附錄 5.9
第四次專案小組書面意見
回覆說明對照表

「海龍三號離岸風力發電計畫
環境影響差異分析報告
(第一次變更)」

專案小組初審會議
第四次修訂本書面意見回覆說明

中華民國 110 年 2 月

圖 1.3.1-1 海龍案(本案)、大彰化案及海鼎案聯合設置鳥類監測系統示意圖

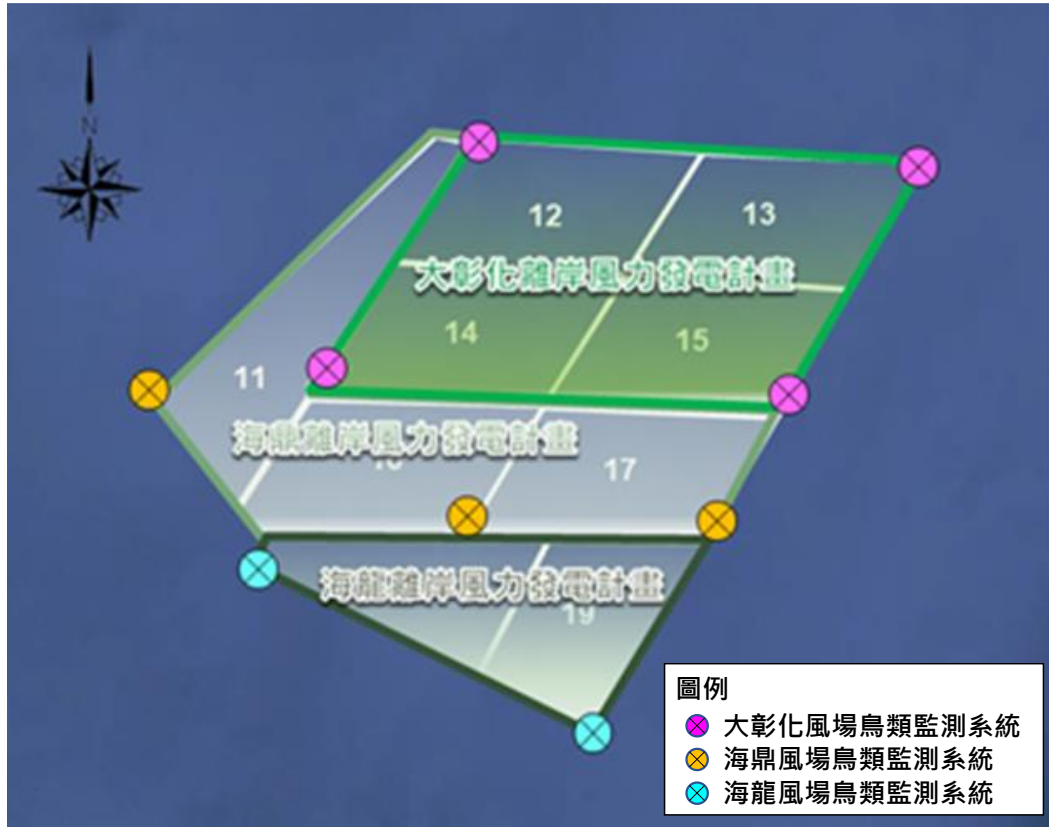
壹、環評委員意見.....	1
1.1、李委員俊福.....	1
一、補正回應情形已符規定或足供審查判斷所需資訊。.....	1
1.2、袁委員菁.....	1
一、補正回應情形已符規定或足供審查判斷所需資訊。.....	1
1.3、簡委員連貴.....	1
一、本計畫研擬相關鳥類環境保護對策，應確實執行推動，以降低本計畫開發對於鳥類生態環境衝擊。.....	1

審 查 意 見	答 覆 說 明	修 訂 處	
		章 節	頁 次
	<p>研調平台，開放給相關單位，方便日後各項研調計畫或監測作業使用，例如架設雷達、紅外線攝影機等進行鳥類觀測調查或海上鯨豚調查研究。此項作為確實可方便相關單位進行研究調查工作，對於臺灣海域生態或海上鳥類生態環境的了解確有幫助性，可視為本計畫之環境友善作為，也可提升臺灣海域或海上鳥類生態環境了解。</p> <p>(2) 本計畫將於風場適當地點安裝至少1個高效能雷達，並將回傳資料處理。監測資料會公開於本開發單位網站。</p> <p>(3) 風場將擇三處適當位置設置高效能錄影機，記錄風場內鳥類的活動。</p> <p>(4) 海龍案(本案)、大彰化案及海鼎案將聯合設置鳥類監測系統，將於每個風場中設置一處監測系統，包含熱影像、音波麥克風及高效能雷達等儀器或屆時更高效能監視系統，以觀測鳥類活動情形。三開發集團亦將共享監測結果，以分析不同方向之鳥類活動情形，初步規劃可能設置位置示意圖詳圖1.3.1-1，實際設置位置將依據風場設置的順序以及風機配置選擇適切位置。</p> <p>(5) 若風場位於主要的鳥類遷徙路徑，則於取得電業執照之次年度執行一次鳥類繫放衛星定位追蹤作業或雷達調查分析。之後每5年進行一次相同作業。</p>

圖 1.10.2-1 風機沿扇葉中心高度之水平剖面流場分布圖

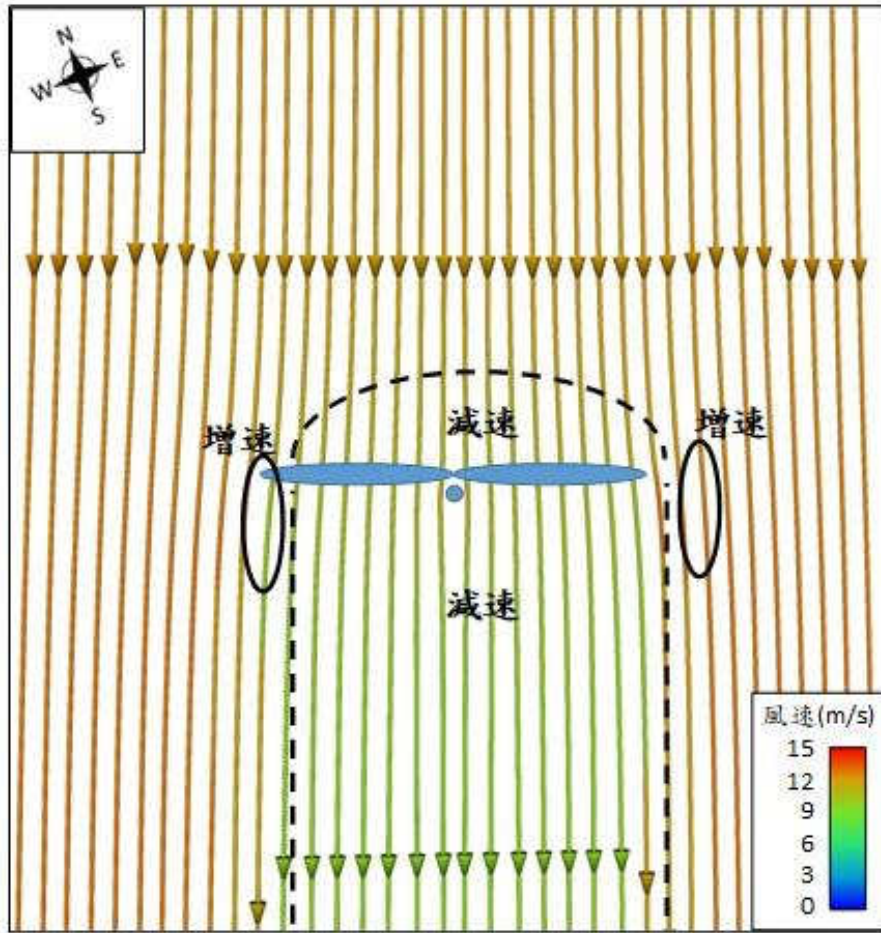
審查意見	答覆說明	修訂處	
		章節	頁次
二、請補充說明變更後，「彰化雲林地區離岸式風力發電計畫環境影響調查報告書」中「葉片間漩渦及末端氣流擾動影響及可利用空間檢核」，是否需重新評估。	<p>敬謝委員指教。「彰化雲林地區離岸式風力發電計畫環境影響調查報告書」中「葉片間漩渦及末端氣流擾動影響及可利用空間檢核」主要目標為了解風機旋轉時，於葉片間產生漩渦及氣流對鳥類的可能影響。</p> <p>由於風力發電之原理係擷取環境風能，以轉化為電能輸出，而是被動性的接受氣流的撞擊，進而造成扇葉轉動，因此會隨周遭環境風場之風速高低變化，驅動風機扇葉進行不同轉速之轉動。經模擬結果顯示(圖1.10.2-1~2)，風機旋轉範圍、前方與後方均呈現減速現象，風能在風機扇葉前方約 40 公尺處已開始呈現減速現象；風機旋轉範圍外約20公尺區域有局部氣流擠壓，呈現增速現象；由此結果可證，鳥類倘飛行經過風機扇葉前方時，風機不會將鳥類吸入並撞擊扇葉。</p>	6.1.4	6-47~48

圖 1.10.3-1 海底地形圖

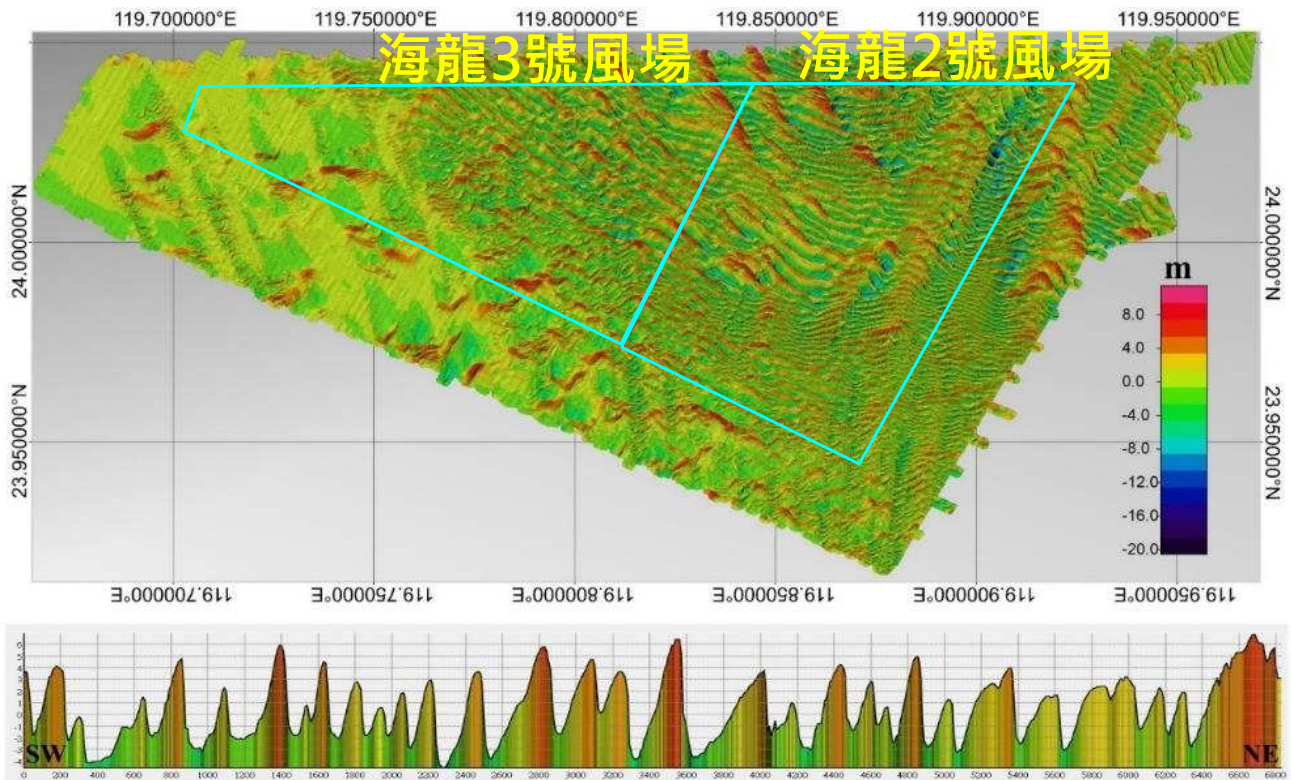
審查意見	答覆說明	修訂處	
		章節	頁次
三、請補充說明變更後，相關的地質安全、結構安全，是否需重新評估。	<p>敬謝委員指教。本計畫已於環說階段針對風場地地形地質進行調查，調查項目包含高解析淺層地質震測、火花放電式淺層地質震測、探鑽取樣及圓錐貫入試驗、高密度水深探測等，以了解風場海域地形地質環境現況。並規劃於結構設計階段將採用鑽探及震測圓錐貫入試驗、機率型地震危害度分析、SHAKE軟體分析、Nataraja & Gill簡易經驗法等進行土壤液化潛能評估，以評估最適風機基礎及結構設計。且原環說已承諾將於施工前進行更詳盡地質調查與鑽探，據以進一步評估地質安全、結構安全規劃，作為風機基礎及其施工設計之依據，並將因應場址地質特性進行施工規劃。</p> <p>(一) 環評階段地形地質調查結果</p> <p>本計畫已於環說階段針對風場地地形地質進行調查，調查項目包含高解析淺層地質震測、火花放電式淺層地質震測、探鑽取樣及圓錐貫入試驗、高密度水深探測等，以了解風場海域地質環境狀況，說明如下：</p> <p>1. 海域地形</p> <p>風場海床主要為沙波地形，呈西北-東南走向，西南翼較緩，東北翼較陡，沙波略有向東北移動的趨勢，詳圖1.10.3-1。</p> <p>2. 海域地質</p> <p>(1) 依據地質震測及鑽探調查結果，風場海域未有已知的活動斷層。</p> <p>(2) 依據鑽探調查結果，地質以未膠結之粉土質砂、粉土與黏土為主，調查位置及結果詳圖1.10.3-2及圖1.10.3-3所示。</p> <p>(二) 結構設計階段地震、斷層、土壤液化危害度分析規劃</p> <p>結構設計階段將採用鑽探及震測圓錐貫入試驗、機率型地震危害度分析、SHAKE軟體分析、Nataraja & Gill簡易經驗法等進行土壤液化潛能評估，以評估最適風機基礎及結構設計。說明如下：</p> <p>1. 針對鑽探及震測圓錐貫入試驗 (Seismic CPT)進行計算分析和比對，以確定設計地震條件下的液化層。</p> <p>2. 風機結構設計階段將進行機率型地震危害度分析以符合API RP 2EQ 規範中L3的暴</p>	—	—

審查意見	答覆說明	修訂處	
		章節	頁次
	<p>露等級，並據以進行液化潛能分析。分析項目包含所有台灣鄰近斷層對海龍場址的影響以及產生的機率危害曲線。</p> <p>3. 進行SHAKE軟體分析，以獲得受當地土壤影響的局部設計頻譜，確認液化潛能。</p> <p>4. 考量颱風波浪引起的海床土壤液化分析，參考國外經驗，採用Nataraja & Gill簡易經驗法進行分析。</p> <p>5. 另原環說已承諾將於施工前進行更詳盡地質調查與鑽探，據以進一步評估地質安全、結構安全規劃，作為風機基礎及其施工設計之依據，並將因應場址地質特性進行施工規劃。</p>

圖 1.11.1-2 新增 14MW 採 5D&7D 風機間距規劃及採 666 公尺&1,158 公尺間距規劃比較

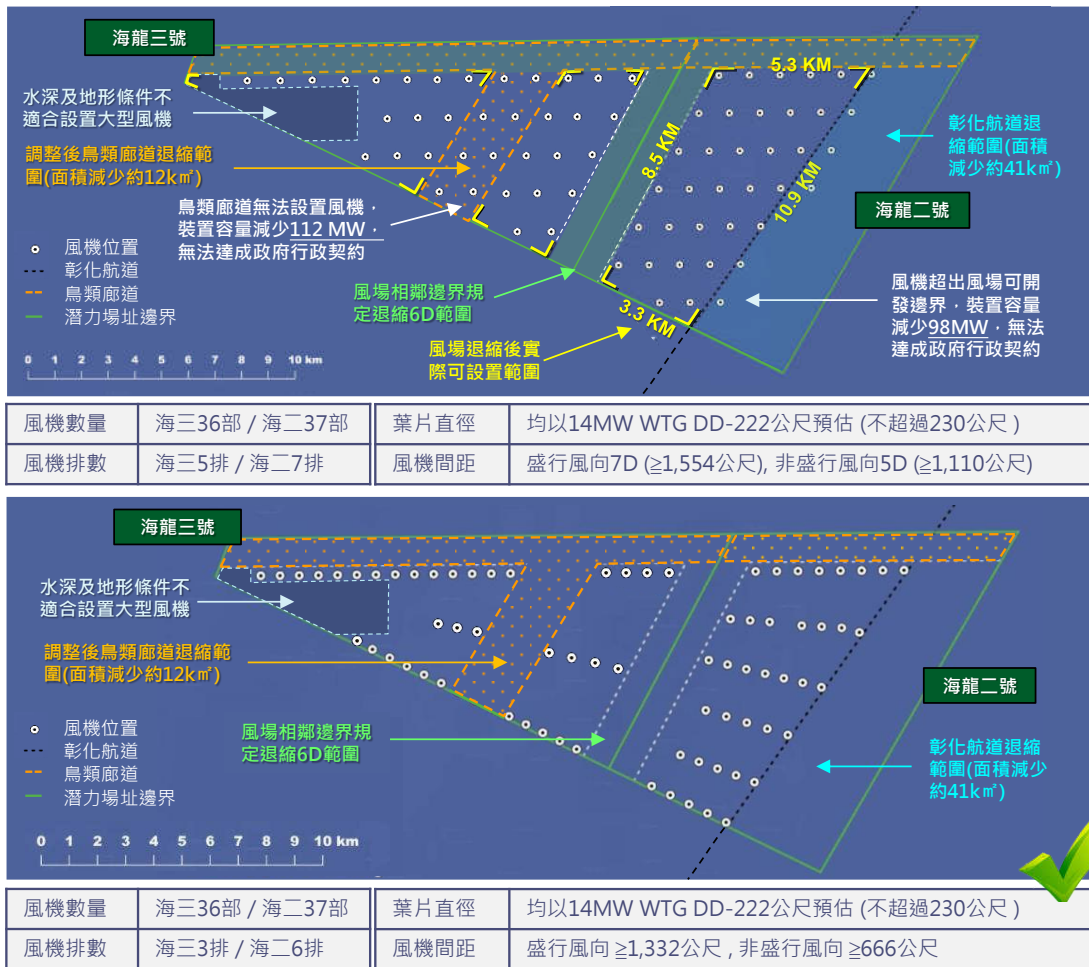
審查意見	答覆說明	修訂處	
		章節	頁次
1.11、江委員鴻龍			
<p>一、應請審慎考量原規劃盛行風7D(風機葉片直徑)、非盛行風5D之原則(國外亦有相關文獻探討風機間距與葉片尺寸之關聯),若因風機容量增大(6.0-9.5MW增至11-15MW),無法再採用5D-7D之原則,應有相關合理分析之佐證資料,以改變原環說書之規劃設計。而非目前回覆意見陳述因風場可利用面積改變、退縮等諸多原因,而無法達成原規劃之準則。</p>	<p>敬謝委員指教。原環說風機間距規劃為參考歐洲北海案例建議盛行風向大於7D、非盛行風向大於5D,並未考量鳥類實際飛行習性。實務上風機間距之佈置原則,係由風機供應商根據個案風場之設置容量及面積、基地形狀、安全距離、其他相關限制等條件,依據所選用之不同單機容量,做出包含風機間距原則之最佳化配置建議,其中間距倍數僅作為輔助陳述風機間距距離之用,尚無法以個案風場之同等間距倍數,作為所有風場之規劃依據,實務上亦未有此國際準則。故本計畫係依據上述考量原則,由風機供應商訂定合理可行之間距條件,建請委員諒察。</p> <p>本次變更海龍三號風場為配合「彰化雲林地區離岸式風力發電計畫環境影響調查報告書」及經濟部整體規劃,於風場開發面積及總裝置容量等設置條件均維持不變下,為營造有利鳥類南北飛行方向,於海龍三號風場新增2,000公尺銜接鄰近風場連續之鳥類廊道(詳圖1.11.1-1);且海龍二號風場已配合公告直航航道退縮風場在先,場址面積縮減近40%,退縮寬度達3,500公尺,海龍二號、三號風場相鄰邊界依經濟部能源局於104年7月2日公佈之「離岸風力發電規劃場址申請作業要點」規定,各自退縮,留設寬度大於2,000公尺,而與北側相鄰風場亦依規定各自退縮。</p> <p>本次變更新增11~15MW風機,因有留設銜接連續之鳥類廊道、直航航道及邊界退縮規定之限制,若採原環說6~9.5MW之間距條件佈置(盛行風向7D及非盛行風向5D),且再於海三風場內留設鳥類廊道,風機排數將達5~7排之多,且無法達成政府契約容量;若採盛行風向1,158公尺及非盛行風向666公尺之間距條件佈置,並於海三風場內留設鳥類廊道,風機排數僅3~6排,相較排數更少,且在風場面積的限制下,尚可達成政府契約容量,詳圖1.11.1-2所示。故本次變更將原非盛行風向之最小風機間距755公尺微調縮減為666公尺,間距縮減之差異值約89公尺,但海三風場中央新增鳥類廊道(約2,000公尺)、航道退縮(約3,000~3,500公尺)、邊界退縮(14MW雙側約2,664公尺),若以總體間距空間而言,實際風機留設間距、風場退縮空間均遠大於原規劃</p>	<p>4.2 6.1.4 4.4 7.1</p>	<p>4-4~8 6-28~48 4-22~23 4-28~29 7-4~5 7-11~12</p>

審 查 意 見	答 覆 說 明	修 訂 處	
		章 節	頁 次
	<p>契約容量；若採盛行風向1,158公尺及非盛行風向666公尺之間距條件佈置，並於海三風場內留設鳥類廊道，風機排數僅3~6排，相較排數更少，且在風場面積的限制下，尚可達成政府契約容量，詳圖1.11.1-2所示。</p> <p>4. 參考國內外施工或營運中風場淨間距實例(表1.11.1-1)，留設淨間距約為301~410公尺，本次變更新增11MW~15MW大型化風機方案，風機最小間距為666公尺，以最有可能採用之14MW風機估算最小淨間距為444公尺，不小於國內外風場淨間距實例，提供鳥類於風機間飛行迴避空間。</p> <p>5. 基此，本計畫係整體考量鳥類飛行環境、場址邊界緩衝、場址規劃條件等，而將原非盛行風向之最小風機間距755公尺微調縮減為666公尺，間距縮減之差異值約89公尺，但海三風場中央新增鳥類廊道(約2,000公尺)、航道退縮(約3,000~3,500公尺)、邊界退縮(14MW雙側約2,664公尺)，若以總體間距空間而言，實際風機留設間距、風場退縮空間均遠大於原規劃，詳圖1.11.1-3所示。</p> <p>(二) 國內外監測調查研究案例</p> <p>彙整2006年至今國內外監測調查研究案例顯示，針對鳥類飛行於風場外圍及邊界、進入風場後之特性，說明如下：</p> <p>1. 鳥類於遠處即會提前偏轉避開風場，僅少部分進入風場，仍會主動迴避風機</p> <p>(1) 相關研究顯示，大部分鳥類在5公里距離處會注意到風場，在3公里距離處會發生偏轉 (Ib Krag Petersen et al,2006)。</p> <p>超過50%鳥類會在1~2公里的距離內避免穿越風場 (Ib Krag Petersen et al,2006)，約17%會在風場邊緣飛行，僅約3%會至風場內飛行 (K.L. Krijgsveld et al,2011)。</p> <p>(2) 依據丹麥Nysted、Horns Rev風場鳥類雷達調查情形 (Final results of bird studies at the offshore wind farms at</p>

圖 1.1.1-1 海龍風場留設與鄰近風場連續之鳥類廊道

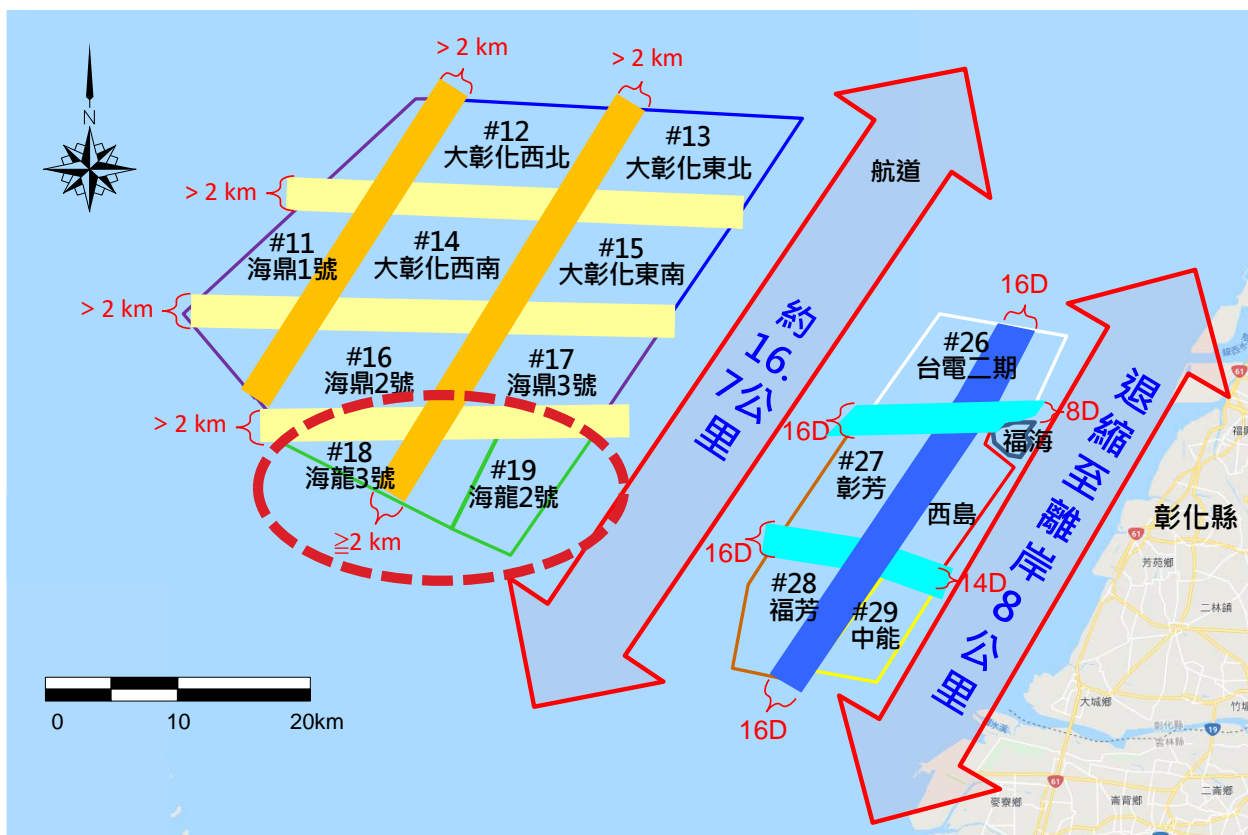
審查意見	答覆說明	修訂處	
		章節	頁次
	<p>(二) 海龍二號、海龍三號風場已依據「離岸風電規劃場址申請作業要點」規定完成規劃場址申請後，另依「離岸風力發電規劃場址容量分配作業要點」規定完成場址容量分配在案，故「海龍二號與三號間鳥類廊道規劃安排增設風機」於政府行政程序上，確屬不可行。綜合考量本案推動仍應符合前述已核准之許可文件及行政程序，建請委員諒察本案仍應於海龍二號、海龍三號風場間分別留設6倍最大轉子直徑做為緩衝區。</p> <p>本次變更配合「彰化雲林地區離岸式風力發電計畫環境影響調查報告書」及經濟部整體規劃，於海龍三號風場新增2,000公尺銜接鄰近風場連續之鳥類廊道，以營造有利鳥類南北飛行方向，詳圖1.1.1-1所示。</p>

圖 2.6.1-1 海龍風場留設與鄰近風場連續之鳥類廊道

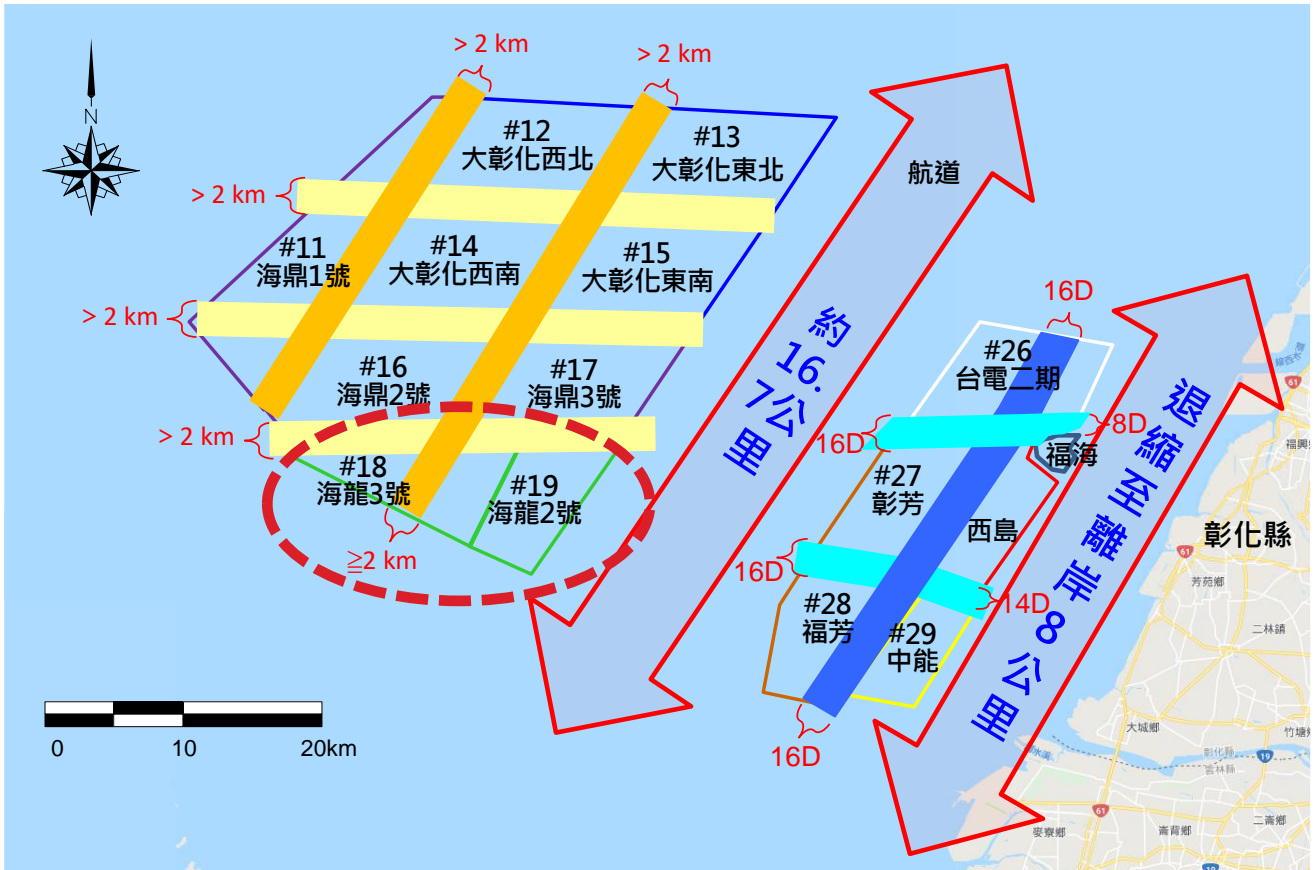
審 查 意 見	答 覆 說 明	修 訂 處	
		章 節	頁 次
六、吳委員義林(書面意見)			
<p>(一)「海龍二號離岸風力發電計畫環境影響差異分析報告(第一次變更)」：海龍二號(編號19 風場)與海龍三號(編號18 風場)之退縮應改到延續編號16 風場與編號17 風場等之間的飛行廊道。</p>	<p>敬謝委員指教。有關於海龍二號與三號間退縮，調整延續海鼎2號(#16)、海鼎3號(#17)風場間鳥類飛行廊道，經與經濟部能源局溝通後，補充說明如下：</p> <p>(一) 依據「離岸風電規劃場址申請作業要點」規定，與相鄰潛力場址之邊界應留設6倍最大轉子直徑做為緩衝區。</p> <p>(二) 海龍二號、海龍三號風場已依據「離岸風電規劃場址申請作業要點」規定完成規劃場址申請後，另依「離岸風力發電規劃場址容量分配作業要點」規定完成場址容量分配在案，故「海龍二號與三號間鳥類廊道規劃安排增設風機」於政府行政程序上，確屬不可行。綜合考量本案推動仍應符合前述已核准之許可文件及行政程序，建請委員諒察本案仍應於海龍二號、海龍三號風場間分別留設6倍最大轉子直徑做為緩衝區。</p> <p>本次變更配合「彰化雲林地區離岸式風力發電計畫環境影響調查報告書」及經濟部整體規劃，於海龍三號風場新增2,000公尺銜接鄰近風場連續之鳥類廊道，以營造有利鳥類南北飛行方向，詳圖2.6.1-1所示。</p>	—	—

圖 2.6.2-1 海龍風場留設與鄰近風場連續之鳥類廊道

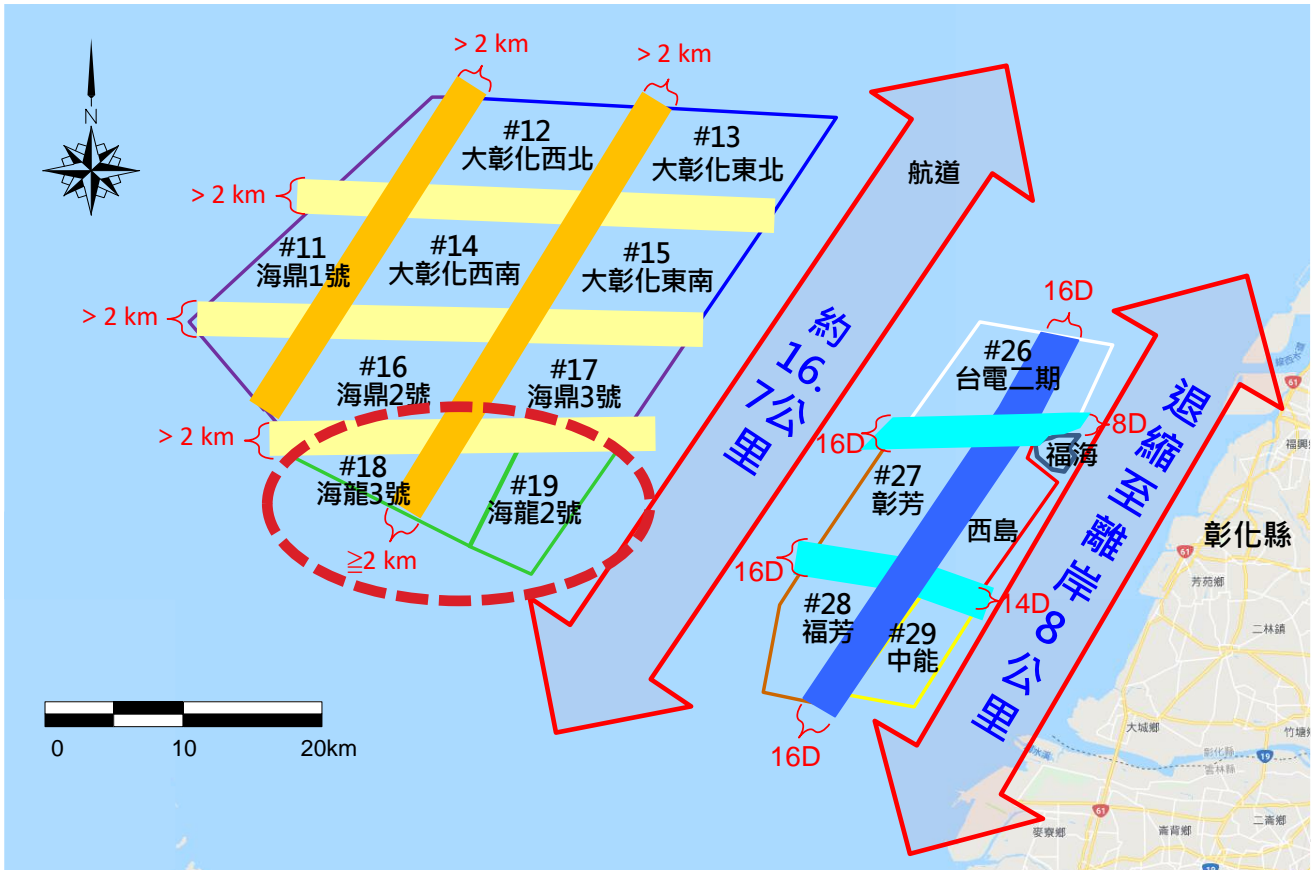
審 查 意 見	答 覆 說 明	修 訂 處	
		章 節	頁 次
<p>(二)「海龍三號離岸風力發電計畫環境影響差異分析報告(第一次變更)」：海龍三號(編號18 風場)與海龍二號(編號19 風場)間之退縮應改到延續編號16 風場與編號17 風場、編號14 風場與編號15 風場、編號12 風場與編號13 風場間之飛行廊道，以直線延續飛行廊道。</p>	<p>敬謝委員指教。有關於海龍二號與三號間退縮，調整延續海鼎2號(#16)、海鼎3號(#17)風場間鳥類飛行廊道，經與經濟部能源局溝通後，補充說明如下：</p> <p>(一) 依據「離岸風電規劃場址申請作業要點」規定，與相鄰潛力場址之邊界應留設6倍最大轉子直徑做為緩衝區。</p> <p>(二) 海龍二號、海龍三號風場已依據「離岸風電規劃場址申請作業要點」規定完成規劃場址申請後，另依「離岸風力發電規劃場址容量分配作業要點」規定完成場址容量分配在案，故「海龍二號與三號間鳥類廊道規劃安排增設風機」於政府行政程序上，確屬不可行。綜合考量本案推動仍應符合前述已核准之許可文件及行政程序，建請委員諒察本案仍應於海龍二號、海龍三號風場間分別留設6倍最大轉子直徑做為緩衝區。</p> <p>本次變更配合「彰化雲林地區離岸式風力發電計畫環境影響調查報告書」及經濟部整體規劃，於海龍三號風場新增2,000公尺銜接鄰近風場連續之鳥類廊道，以營造有利鳥類南北飛行方向，詳圖2.6.2-1所示。</p>	—	—

圖 1.3.2-1 海龍風場留設與鄰近風場連續之鳥類廊道

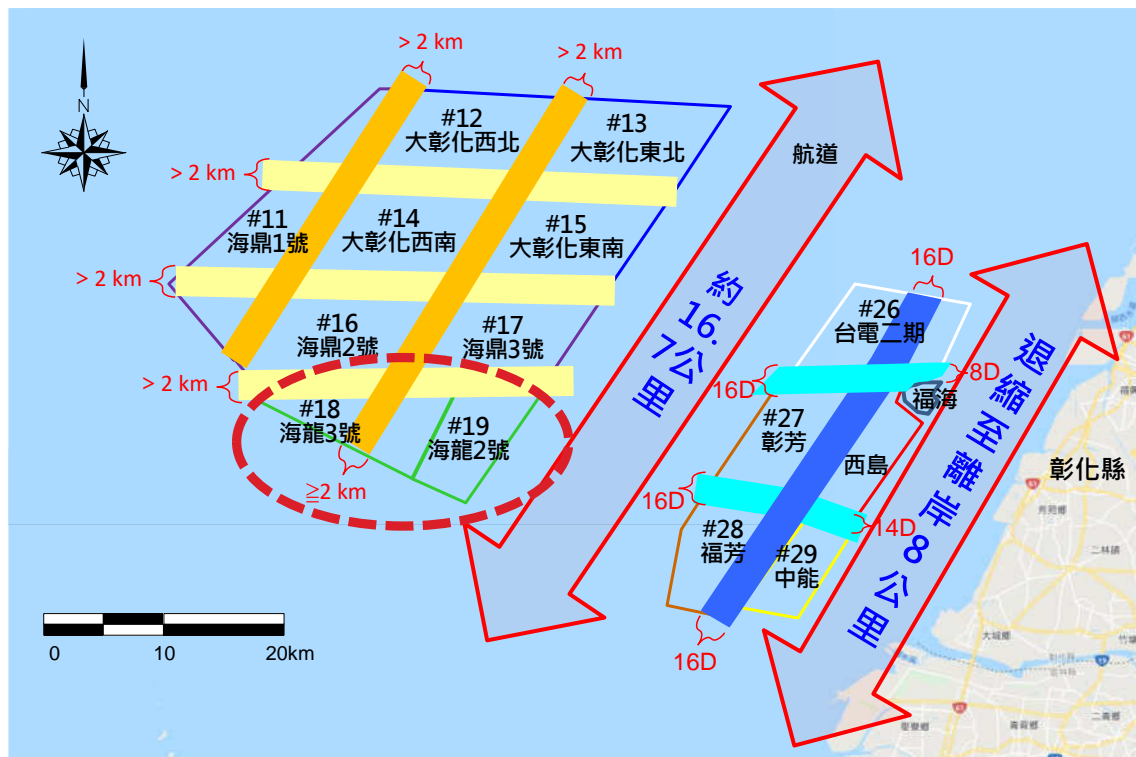
審查意見	答覆說明	修訂處	
		章節	頁次
<p>二、若原環說風機間距規劃為參考歐洲北海案例，建議盛行風大於7D、非盛行風大於5D，而並無國際準則，則風場間距6D是否也是如此？</p>	<p>敬謝委員指教。海龍二號、三號風場間距皆係依據經濟部能源局於民國104年7月2日公告之「離岸風力發電規劃場址申請作業要點」第8條規範：「風力機基座中心與相鄰潛力場址邊界最短距離應大於6倍葉輪直徑(6D)」進行規劃。</p> <p>海龍二號、海龍三號風場已依據「離岸風電規劃場址申請作業要點」規定完成規劃場址申請後，另依「離岸風力發電規劃場址容量分配作業要點」規定完成場址容量分配在案，故「海龍二號與三號間鳥類廊道規劃安排增設風機」於政府行政程序上，確屬不可行。另，本次變更配合「彰化雲林地區離岸式風力發電計畫環境影響調查報告書」及經濟部整體規劃，於海龍三號風場新增2,000公尺銜接鄰近風場連續之鳥類廊道，以營造有利鳥類南北飛行方向，詳圖1.3.2-1所示。</p> <p>綜合考量本案推動仍應符合前述已核准之許可文件及行政程序，並留設銜接鄰近風場連續之鳥類廊道，有利鳥類飛行，建請委員諒察本案仍應於海龍二號、海龍三號風場間分別留設6倍最大轉子直徑做為緩衝區。</p>	—	—

圖 1.3.3-1 海龍風場實際可佈設風機面積示意圖

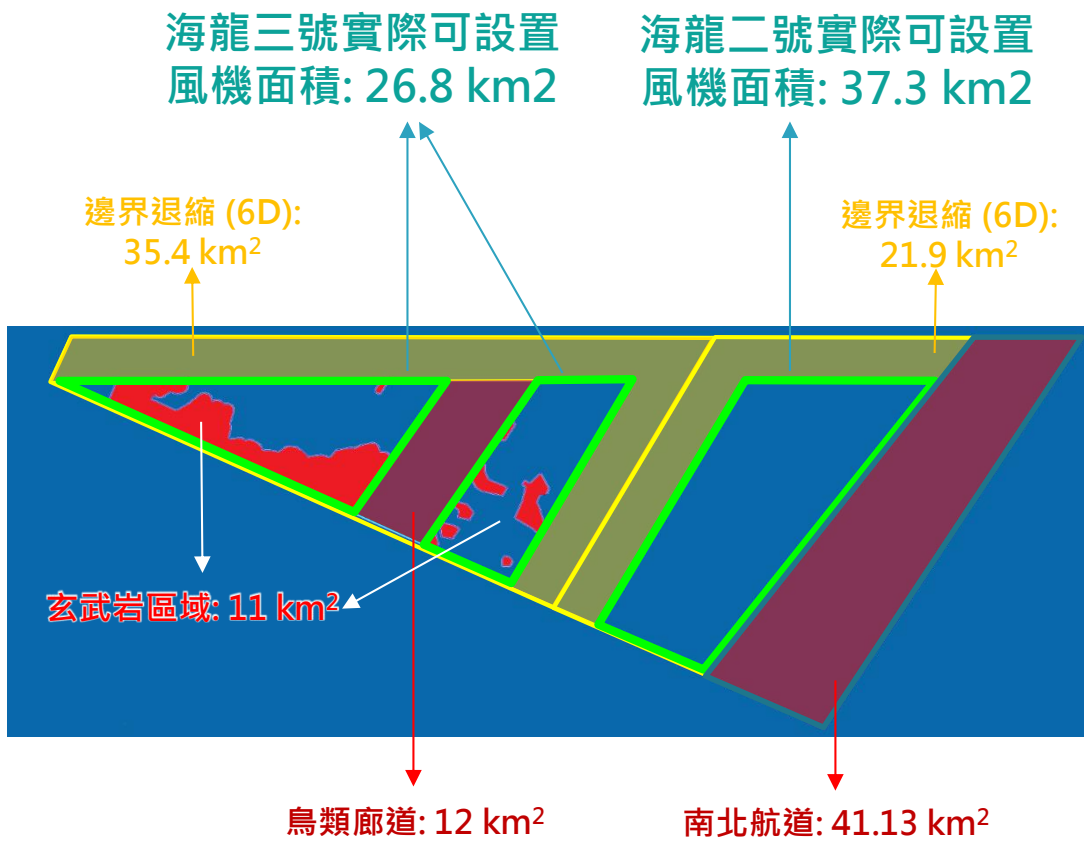
審 查 意 見	答 覆 說 明	修 訂 處	
		章 節	頁 次
三、請評估海龍三號改為東5排、西4排的可能性，如此雖減低非盛行風機間距，但可以增加盛行風向間距。	<p>敬謝委員指教。海龍二號風場已配合公告南北慣用航道退縮風場在先，場址面積縮減近40%，退縮寬度達3,500公尺，海龍二號、三號風場相鄰邊界依經濟部能源局於104年7月2日公佈之「離岸風力發電規劃場址申請作業要點」規定，各自退縮，留設寬度大於2,000公尺，而與北側相鄰風場亦依規定各自退縮，本次變更海龍三號風場為配合「彰化雲林地區離岸式風力發電計畫環境影響調查報告書」及經濟部整體規劃，於風場開發面積及總裝置容量等設置條件均維持不變下，於海龍三號風場新增2,000公尺銜接鄰近風場連續之鳥類廊道，以營造有利鳥類南北飛行方向，加上受風場海底地質條件(玄武岩等)影響，風場內有多處區域無法設置風機，導致海龍二號風場實際可設置風機面積從100.33平方公里縮減至37.3平方公里，海龍三號風場從85.2平方公里縮減至26.8平方公里，大幅限制風機佈設彈性(詳圖1.3.3-1)。</p> <p>本計畫已委託技術團隊，於實際可設置風機面積中，盡力調整並擴大風機間距，經評估規劃後，現階段風機間距大於755公尺約佔33%，介在666~755公尺約佔67%，詳圖1.3.3-2所示。</p>	4.2 4.3	4-4~8 4-12~13
